Berkakker 2 – Kaatsheuvel

VERSLAG OMGEVINGSDIALOOG

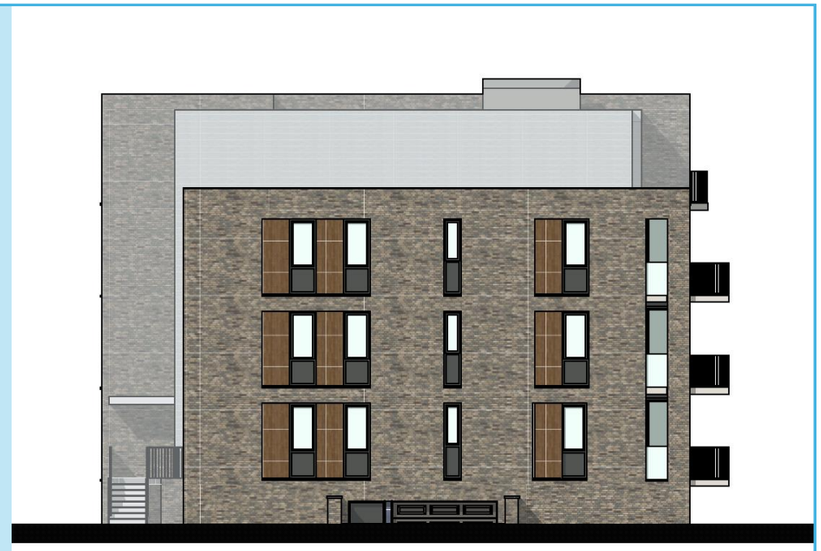
5.2	Zoals we gezien hebben in het plan komt er aan onze zijde een gevel met 12 kozijnen met doorzichtig glas. Is er een mogelijkheid om deze ramen te laten vervallen, kleiner te maken, hoger te plaatsen of te voorzien van matglas?	Naar aanleiding van uw opmerking hebben wij de desbetreffende gevel aangepast: De gevelopeningen t.p.v. de galerijen zijn komen te vervallen, de kozijnen in de woon- en slaapkamers zijn verkleind en voorzien van borstweringen met ondoorzichtig glas en het kozijn t.p.v. inpandige bergingen/ technische ruimte is voorzien van ondoorzichtig glas.
